福島第一原子力発電所 1号機原子炉建屋  
オペレーティングフロア床上支障ガレキの撤去、  
およびウェルプラグ上H鋼の撤去について

2020年1月16日

## 床上支障ガレキの撤去対象ガレキ追加の実施計画の位置付けについて

床上支障ガレキの撤去対象ガレキ追加に関する実施計画については、下記の考え方により新実施計画の記載に変更はない。

## (参考) 今回追加で実施するガレキの撤去目的

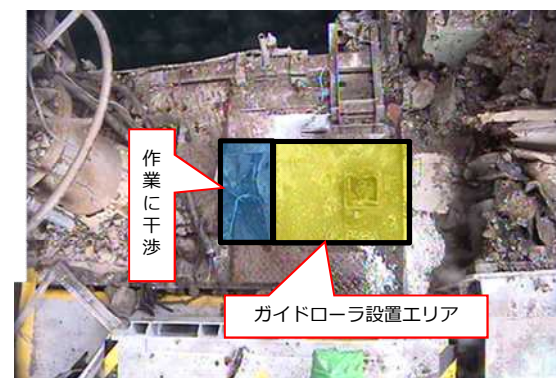
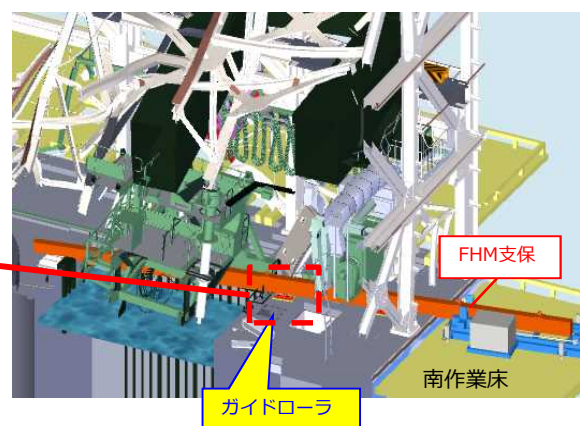
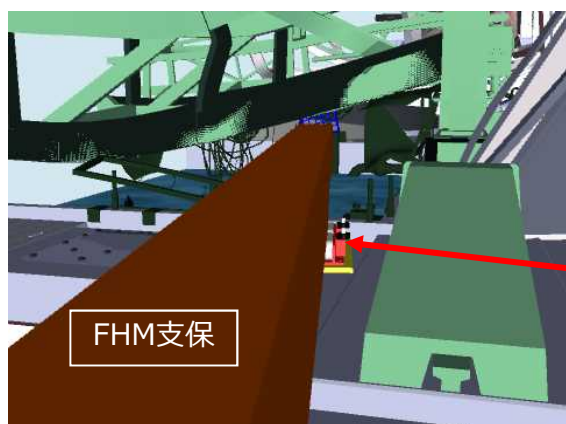
- 崩落屋根の撤去作業では、ペンチ(切断・把持)、吸引機(集塵)等を用いて屋根鉄骨・小ガレキ等の切断・撤去を実施するが、ガレキ撤去により天井クレーン/燃料取扱機(以下、FHMという)の位置ずれや荷重バランスが変動し、天井クレーン/FHMが落下した場合、落下に伴うダスト飛散のリスクならびに燃料等の健全性に影響を与えるリスクが考えられる。このため、天井クレーンとFHMに対してアクセス可能で効果的な位置に支保を設置し、可能な限りリスク低減を図る計画。
- 南側のガレキ撤去進捗に伴い、上記落下対策のうちFHM支保(ガイドローラ)の設置エリア及び挿入作業に干渉するガレキを新たに確認した。
- ガイドローラの設置エリアの確保及び作業性を考慮し、当該範囲内に残置しているガレキを撤去する。

## (参考) 床上支障ガレキ撤去時の切断対象について

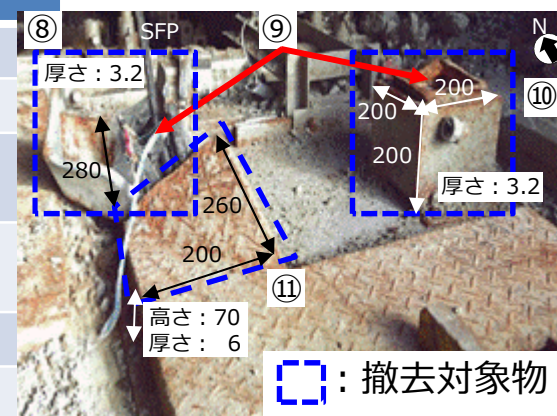
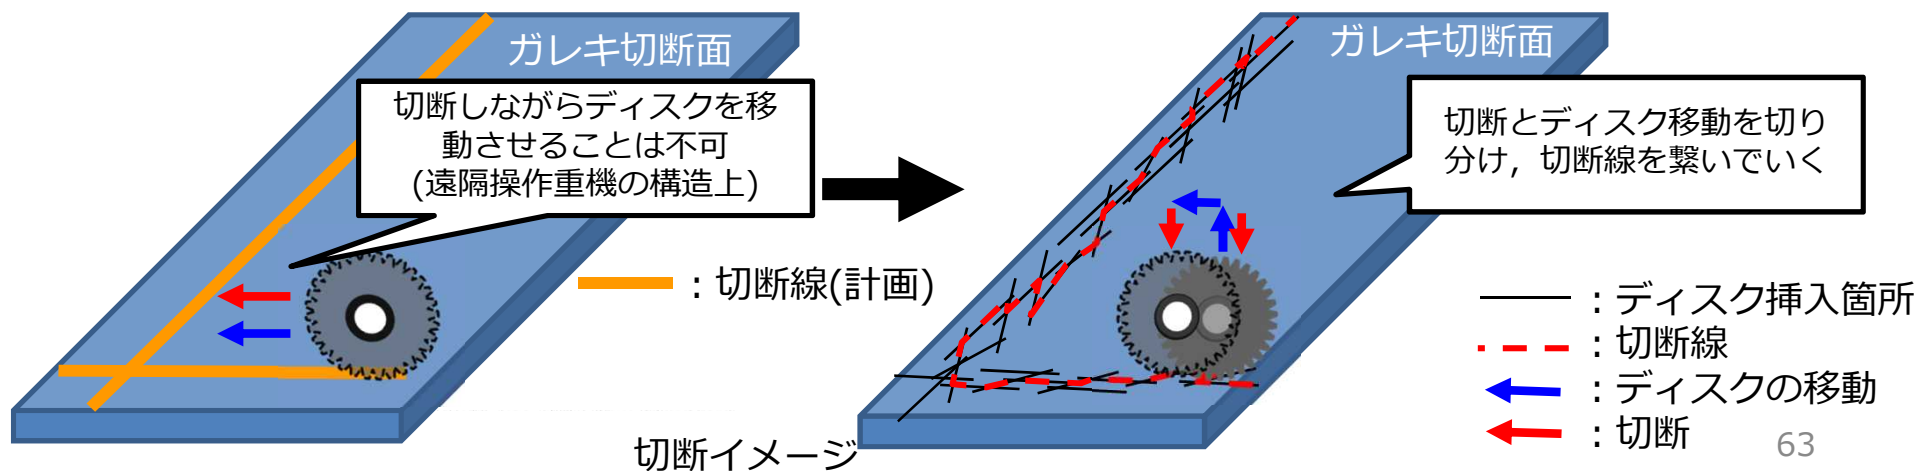
- 使用済燃料プール(以下、SFP)周辺南側ガレキ撤去の進捗により、今後実施するSFP保護等に干渉するガレキを新たに確認。
- 追加で撤去するガレキについて、ディスクにより切断しながら移動させることは不可である為、ディスクによる切断と移動を分けて実施する。
- ディスクの入れ直し等を考慮し、断面周長を切断線(計画線)に対して保守的に設定しダスト放出量を評価。

切断対象物	構造	寸法[mm]	切断数	断面周長 [mm]	想定断面周長 [mm]※ <sup>1</sup>
①~⑦	当該断面周長の考え方について、対象外			32	6212	6212
⑧	ボックス (1)	鉄板	別スライド参照 (P66,67)	2	1134	3402
⑨	ケーブル※ <sup>2</sup>	ゴムケーブル		(9)	(849)	(849)
⑩	ボックス (2)	鉄板		17	6273	18819
⑪	クランク型ダクト (一部)	鉄板		3	1351	4053
合計				54	14970	32486

※<sup>1</sup>切断方法を反映し、想定断面周長を断面周長の3倍で評価

(参考) オペフロ床上支障ガレキの機械的切断に伴う放出量評価  
【各パラメータの設定】

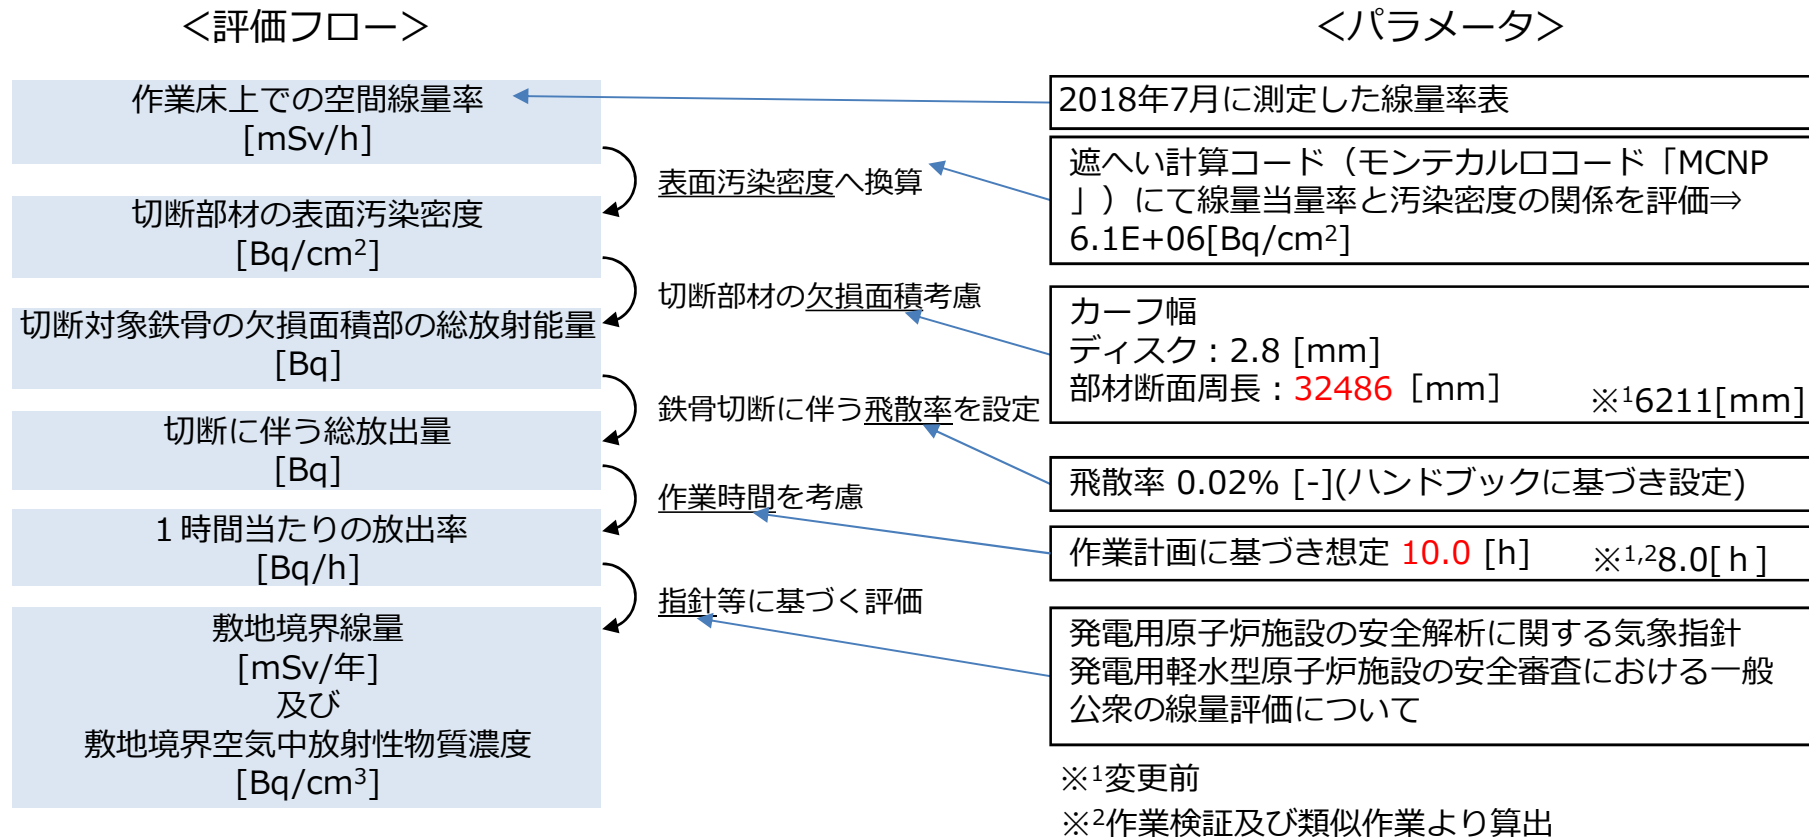
- オペフロ床上支障ガレキ撤去における機械的切断に伴う放射性物質の総放出量

$$\frac{1.1\text{E}+06[\text{Bq}]}{(2.1\text{E}+05)} \times$$

$$\frac{1.1\text{E}+05[\text{Bq/h}]}{(2.7\text{E}+04)} \times < 7.5\text{E}+08[\text{Bq/h}] \quad (\text{モニタリングポスト近傍のダストモニタの警報設定値を超えない上限値})$$

$$\frac{\text{約}3.90\text{E}-07[\text{mSv/年}]}{(7.5\text{E}-08)} \times < 1 [\text{mSv/年}] \quad (\text{「特定原子力施設への指定に際し東京電力株式会社福島第一原子力発電所に対して求める措置を講ずべき事項について」において、求められている敷地境界線量})$$

$$\frac{\text{約}2.64\text{E}-11[\text{Bq/cm}^3(\text{作業期間平均})]}{(6.4\text{E}-12)} \times < 1.0\text{E}-5\text{Bq/cm}^3$$

※ (変更前)
